Technická správa komunikací hl. m. Prahy, a.s. Veletřzní 1623/24, 170 00 Praha 7	
http://www.tsk-praha.cz e-mail: eva.kosteasova@tsk-praha.cz Tel.: (+420) 724 216 865	
Vedoucí oddělení řízení dopravy:	Ing. Eva Kosteasová
Odpovědný projektant:	Ing. Václav Veselý
Zpracovatel:	Ing. Václav Veselý
9.290 BELADOVA - LISTOVA	Číslo úkolu: 24-2137-T26
ZMĚNA 2024 04 04	Číslo přílohy: 2.2
SITUACE DOPRAVNÍHO ZNAČENÍ	Měřítko: 1 : 200
	Číslo paré:
	Datum: 4/2024

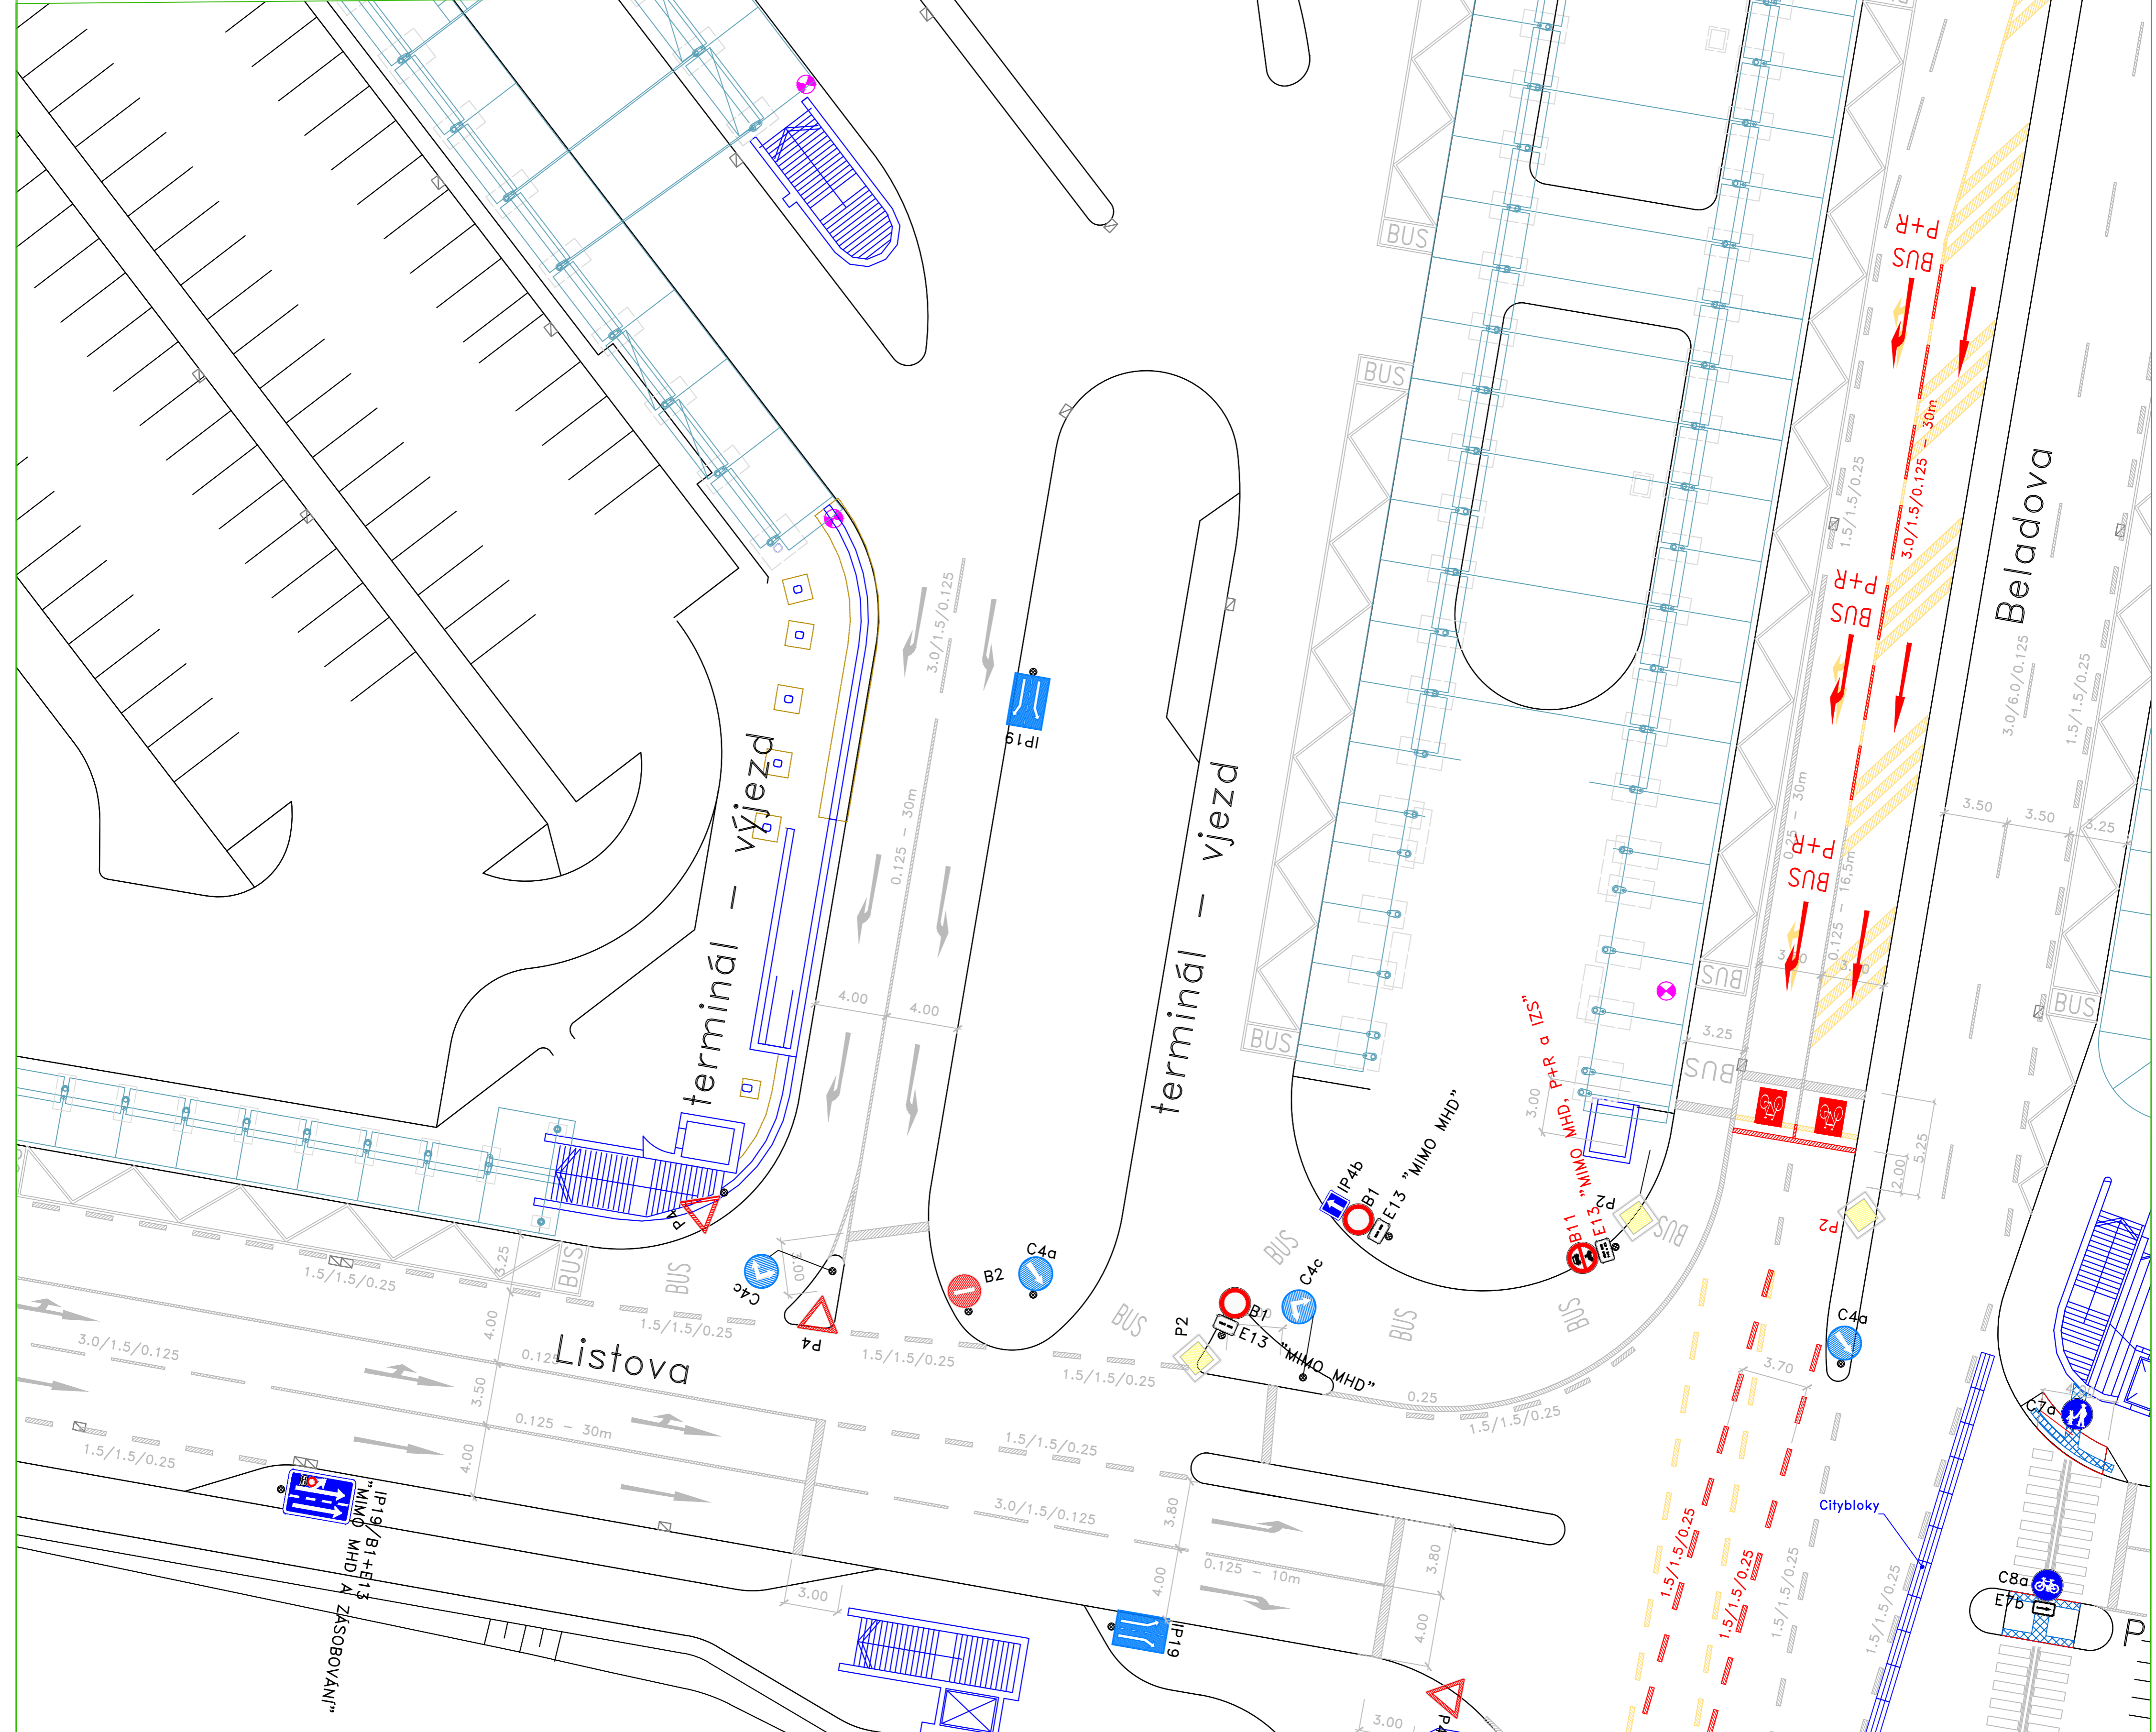
Změny v dopravním značení:

- doplňuje se SDZ P2 na vjezdu Beladova – sever na sloup č. 2
- ruší se SDZ P2 na vjezdu Beladova – jih na sloupu č. 6
- upravuje se SDZ IP19 na vjezdech Beladova – sever a Beladova – jih
- upravuje se SDZ B11 + E13 v prostoru křižovatky
- upravuje se VDZ V1a, V2b, V9a, V13a, V15, V19 na vjezdu Beladova – sever
- upravuje se VDZ V19 na vjezdu Beladova – jih
- upravuje se VDZ V2b v prostoru křižovatky
